# VILLE DE SAINT-MAUR-DES-FOSSÉS

### Information et avis sur l'arrêté préfectoral enregistrant l'exploitation par SEFI INTRAFOR d'une installation classée pour les travaux du métro Grand Paris Express (fondations de la gare de Saint-Maur-Créteil)

à la délibération du Conseil municipal du 20 décembre 2018  
Information et avis sur l'arrêté préfectoral enregistrant l'exploitation par SEFI INTRAFOR  
d'une installation classée pour les travaux du métro Grand Paris Express  
(fondations de la gare de Saint-Maur-Créteil)

### **Réponses obtenues de SEFI INTRAFOR (par courrier reçu le 27 septembre 2018, comme suite à l'avis du conseil municipal de Saint-Maur-des-Fossés du 28 juin 2018 sur le projet) :**

**Plan annexé à l'arrêté préfectoral\***

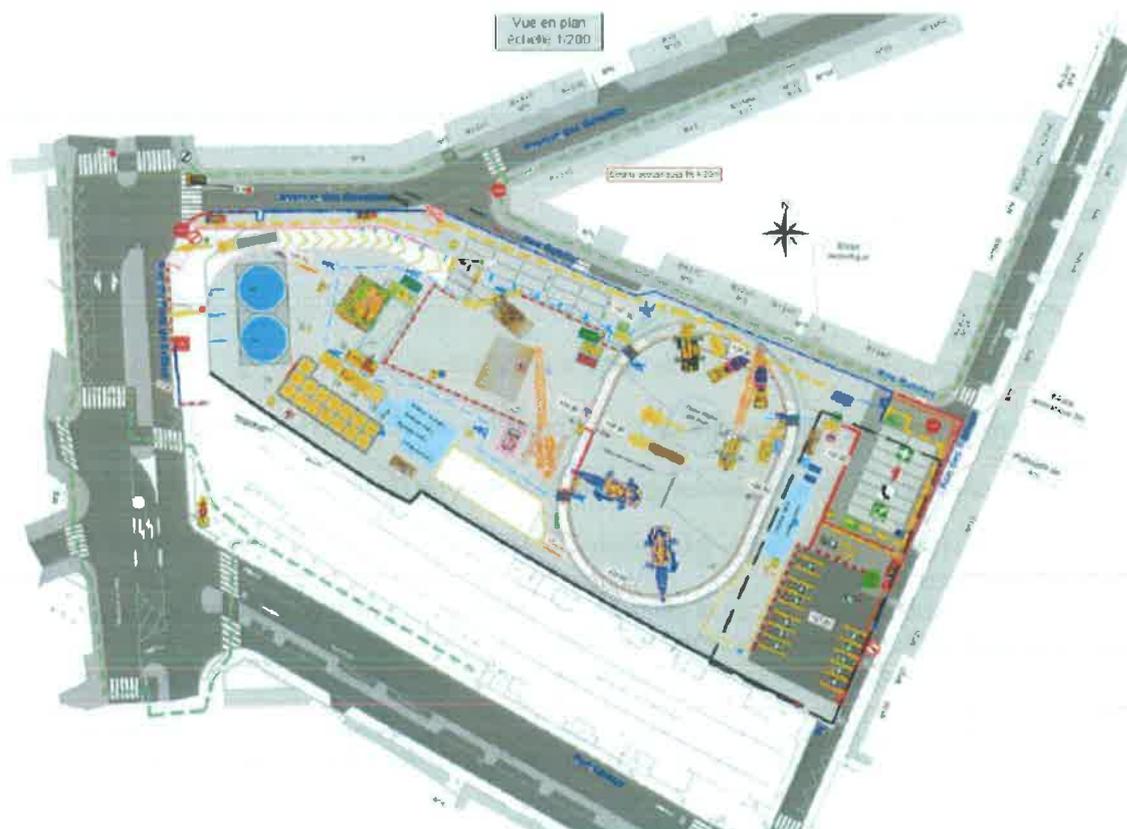
La Commune constate qu'effectivement, la plateforme de travail est en contrebas de la voie, à -2,5 m. Cette profondeur s'ajoute donc à la hauteur des palissades de 4 m [réponse 22]. Néanmoins, côté rue des Remises, la protection acoustique du périmètre est de nature différente en raison des accès et usages de service à maintenir. Compte tenu de l'ampleur exceptionnelle du chantier et de la disparité des dispositifs anti-bruit en pourtour du site, la Commune attend de la Société du Grand Paris (maître d'ouvrage) qu'elle renforce et accélère ses mesures d'accompagnement des riverains sur l'habitat lui-même.

Réponse n°22 : La plateforme de travail, où seront placés les engins, est située à environ 2.5m sous le niveau de la rue, c'est-à-dire sous le niveau du pied de l'écran. La protection acoustique est donc bien supérieure à 4m. [Pour mémoire, la Commune avait demandé « Pourquoi les murs anti-bruit ont-ils 4m de haut alors que certains atteindront 6m, par endroits, le long du futur ouvrage annexe (rue de l'abbaye) ? »]

*La plate-forme de travail, où sera placée la centrale, est située à -2,5 m environ, sous le niveau des voies existantes, accessible par une rampe réalisée à cet effet.*

- *le long de l'avenue des Genettes [sic] et de la rue Bobillot, mur écran acoustique de hauteur de 4 m. L'installation de la base vie constituée de bungalows en R+2 contribue également à cette protection acoustique ;*

- *rue des Remises, une clôture équipée d'une bâche acoustique de 3 m de hauteur. L'installation des bureaux de chantier constituée de bungalows en R+2 contribue également à cette protection acoustique ;*

- *l'installation de la centrale SEFI-INTRAFOR :*
  - *son positionnement au Sud/Est [sic], à proximité du pont rails rue du Pont de Créteil, point le plus éloigné des zones de vie des riverains, en décaissement de -2,5 m par rapport aux voiries existantes ;*

- *au Sud par les installations en surélévation constituant la Gare RER A (Quais, auvents écrans anti-bruit, etc) ;*
  - *au Nord par des murs acoustiques de 4 m de hauteur et la base vie ;*

- *à l'Est par une bâche acoustique de 3 m, d'une palissade et les bureaux de chantier.*
